静岡県および御前崎市による津波対策工事ほか追加工事の 点検および確認について(第 113 回)

2022 年 10 月 27 日

燃料プール代替注水系のうち今回の点検範囲
およびサイフォンブレイク孔の概要図

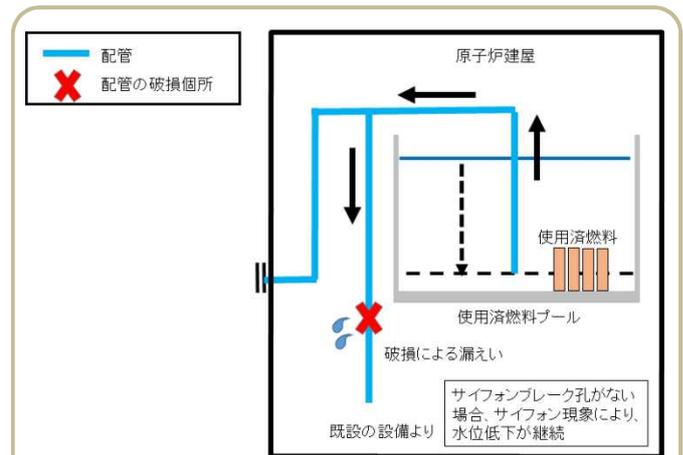
静岡県から「4号機燃料プール代替注水系の設備およびサイフォンブレイク孔について現場確認および書類確認をおこなった。本日の点検で、中部電力の計画どおりに設置されていることを確認した。燃料プールへの注水は安全上重要な施設であることから、安全に機能するようにメンテナンスをしっかりと実施していただきたい。」との講評をいただきました。

御前崎市から「4号機燃料プール代替注水系の設備およびサイフォンブレイク孔について現場確認および書類確認をおこなった。本日の点検で、中部電力の計画どおりに設置されていることを確認した。」との講評をいただきました。
